LEGAMBIENTE

Circolo di Fornovo APS

Testo delle Osservazioni relative ad ARPAE COMPLETAMENTO VOLUMI PER RAGGIUNGIMENTO DELLE MORFOLOGIE AUTORIZZATE LOC. MONTE ARDONE COMUNE DI FORNOVO DI TARO (PR) PROPOSTO DA PALLADIO TEAM FORNOVO SRL

Figura 4.5: Estratto della Carta del dissesto (Tavola C2 del PTCP)

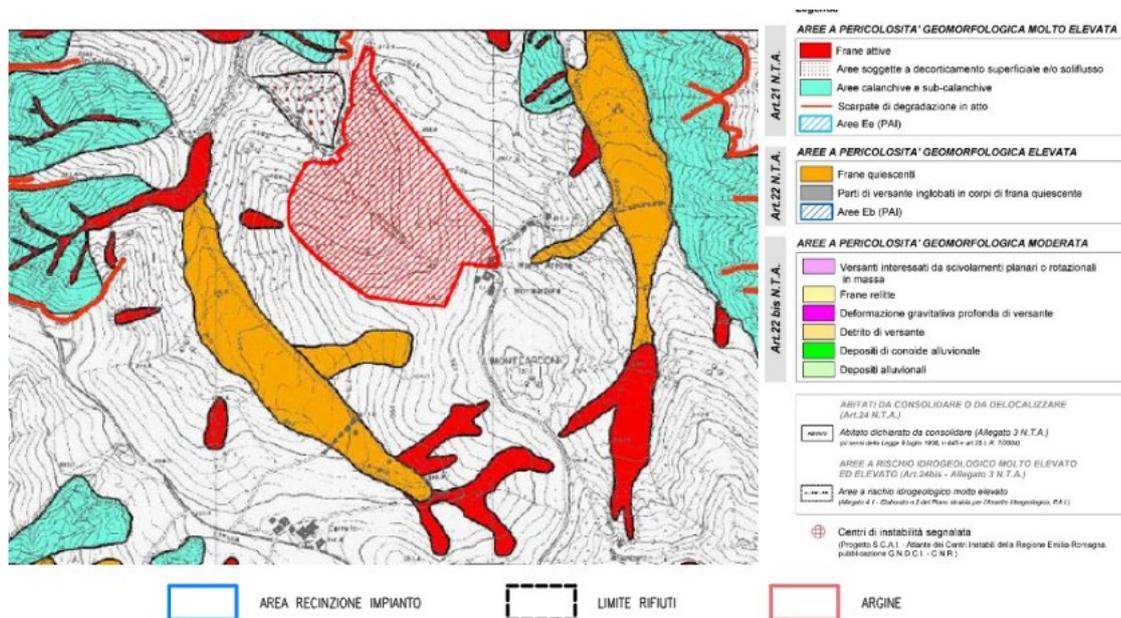
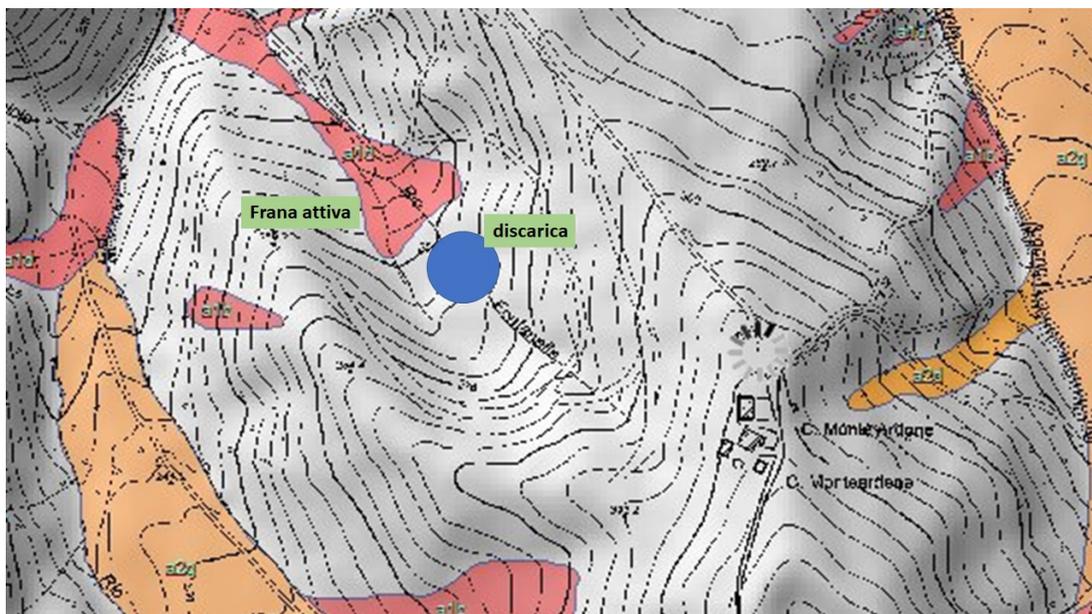
“In questa carta la discarica e il suo argine non sembrano essere collocati a ridosso dei corpi di frana attiva (in colore rosso).

Nell'immagine seguente, che riproduce la carta del dissesto disponibile sul sito della Regione Emilia Romagna (https://applicazioni.regione.emiliaromagna.it/cartografia_sgss/user/viewer.jsp?service=dissesto), si nota, pur nell'approssimazione della ricostruzione qui proposta, come l'argine della discarica sia prossimo a un lungo corpo di frana attiva che nella tavola del PTCP non era rappresentato. “

“Si chiede pertanto un elaborato più esaustivo e una analisi più di dettaglio e aggiornata agli strumenti cartografici più recenti che evidenzino i rapporti tra la discarica, il suo argine, e tale corpo di frana. Si segnala, di conseguenza, il forte livello di rischio nel caso in cui i rapporti spaziali dovessero essere simili a quelli riportati in questa immagine. Inoltre, benché gli strumenti di pianificazione e programmazione non debbano essere oggetto della valutazione, si chiede come mai la discarica in oggetto non sia rappresentata nella carta del dissesto come deposito antropico.”

Confermiamo quanto abbiamo osservato in passato circa la criticità relativa alla collocazione dell'impianto e ribadiamo la richiesta di ulteriori verifiche così come evidenziato dal Prof. Bodini.
